Útivistarstígur á Kársnesi

– Rýni á valkostum

Rýni á valkostum um endurbætur á útivistarstíg um sunnanvert Kársnes

Valkostur 3 – Hjólandi um Urðarbraut og Borgarholtsbraut

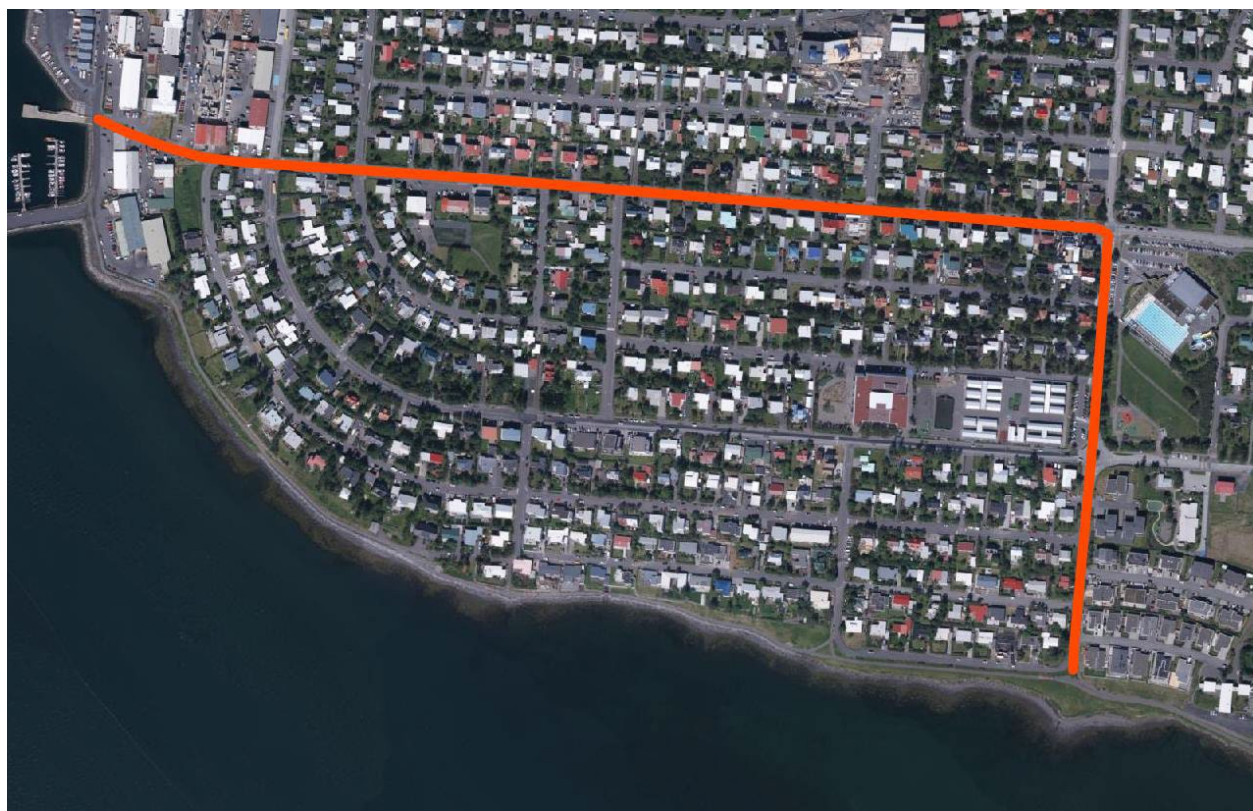
Það er ekki ólíklegt að einhver hjólandi muni hjóla Borgarholtsbrautina en hallinn þar mun virka fráhrindandi á mörg. Þá munu þau sem velja þessa leið að öllum líkindum ekki vera á leið inn í Kópavogsdal eða í Garðabæ eða Hafnarfjörð. Með því að velja þessa leið er bæði verið að velja meiri bratta og enn fremur verið að lengja leiðina um ca 300m.

Bæði hallinn og fjöldi innkeyrsla á leiðinni munu valda því að meginþorri hjólreiðafólks muni velja strandstíginn fram yfir þessa lausn.

Valkostur 3a- hjólaleið um Kópavogsbraut í stað Borgarholtsbrautar.

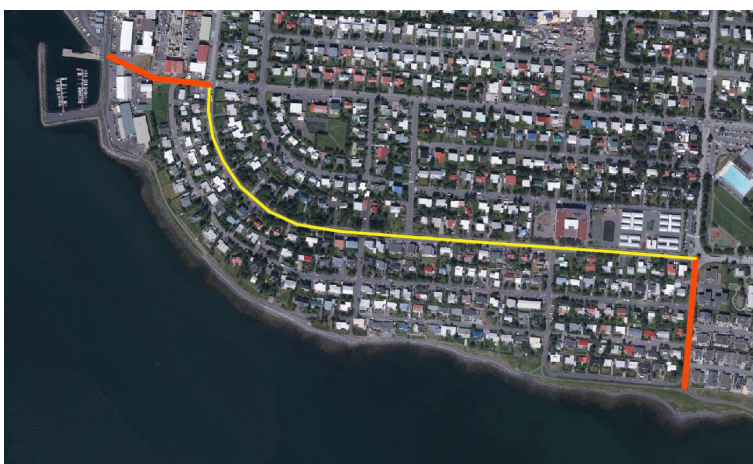
Hér er aftur verið að lengja leiðina um 200 m og senda hjólreiðafólk bæði í meiri halla og í umferð. Allar líkur eru á því að flest muni áfram kjósa strandleiðina.

Þá krefst þessi útfærsla þess að fjöldi bílastæða verði fjarlægð og það mun valda einhverjum núningi milli íbúa og bæjar.

Ef þessi leið verður hins vegar valin eru allar líkur á að hjólréiðafólk muni síður velja að beygja niður Urðarbrautina en kjósa frekar að halda áfram Kópavogsbrautina að enda og niður Kópavogstún til að sameinast þar strandstíg og stíg út í Kópavogsdal, Garðabæ og Hafnarfjörð. Því væri ráðlegt að bæta við stígum út alla Kópavogsbraut ef þessi valkostur verður valinn. (Það er ekki slæmt að hjóla Kópavogsbraut, en fólk kys samt líklega frekar ströndina vegna þeirra gæða sem nálægðin við hafið gefur)

Valkostur 3b – hjólaleið um Þinghólsbraut í stað Borgarholtsbrautar.

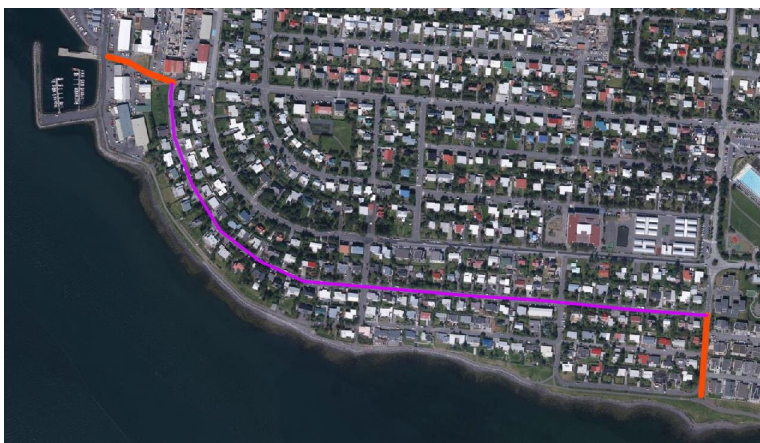
Þinghólsbrautin er róleg íbúagata þar sem er talsverður hliðarhalli og einkennist gatan af stoðveggjum til norðurs og innkeyrslum í bílastæði til suðurs. Það verður miklum vandkvæðum bundið að skapa þar hjólavænt umhverfi. Bæði þarf að fjarlægja talsvert magn bílastæða og hjólréiðafólki mun stafa hætta af inn og útkeyrslum sem eru eftir allri götunni í sína hvora áttina.

Þessi valkostur og tilbrigði hans er ekki líklegur til að ná því markmiði að aðgreinda strauma hjólandi og gangandi. Miklar líkur eru að stór hluti hjólandi haldi sig við strandstíginn sem ætlaður er gangandi.

Valkostur 4 – hjólandi beint um Sunnubraut að hluta

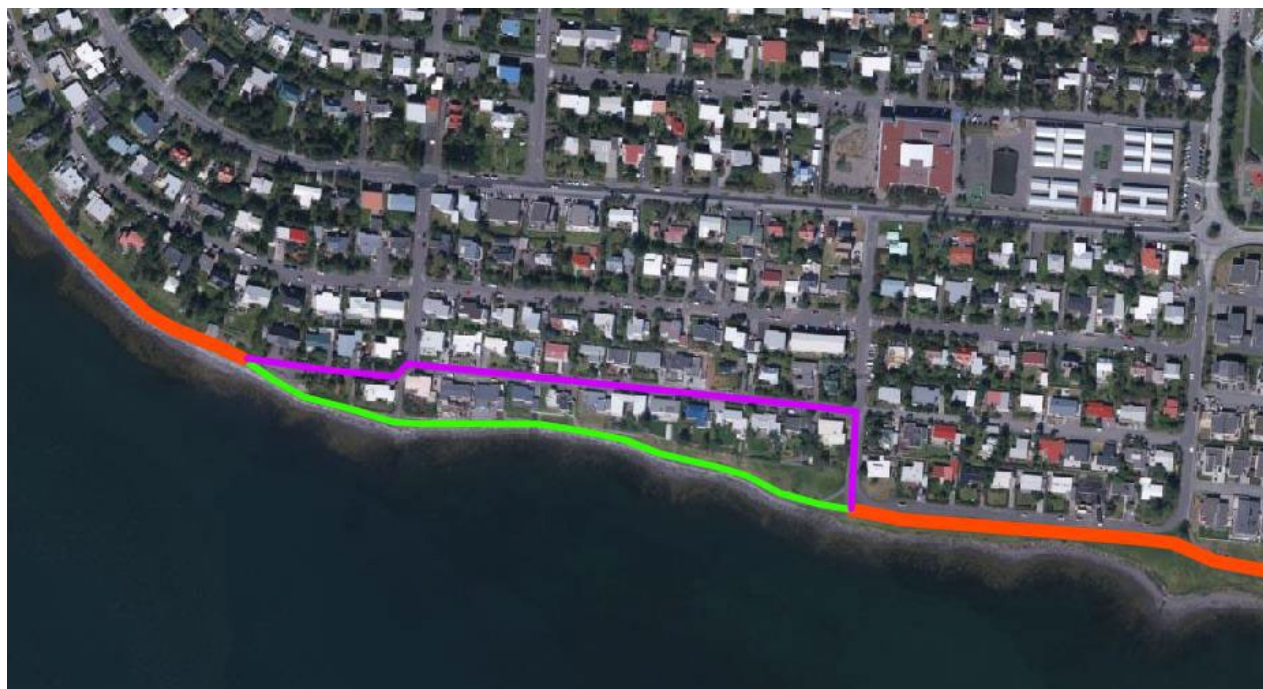
Þessi leið gæti virst góð ef hjólandi eru á leið í austurátt en allar líkur eru á því að flest ef ekki öll myndu velja að halda áfram meðfram ströndinni í leið til vesturs.

Að beina hjólandi þessa leið virðist mjög ónáttúrulegt í flæðinu. Sunnubrautin er vissulega róleg gata en það þyrfti þó umtalsverðar breytingar á henni til að hún gæti talist góð hjólagata. 90 gráðu beygjur eru þá alltaf fráhrindandi sér í lagi þar sem strandleiðin liggur beinast við. Þá er viss áhættupunktur við gatnamót Kópavara og Sunnubrautar þar sem er hlykkur á götunni og akandi munu upplifa ákveðin forgang.

Þessi valkostur er ekki líklegur til að ná því markmiði að aðgreina strauma hjólandi og gangandi. Miklar líkur eru að stór hluti hjólandi haldi sig við strandstíginn sem ætlaður er gangandi.
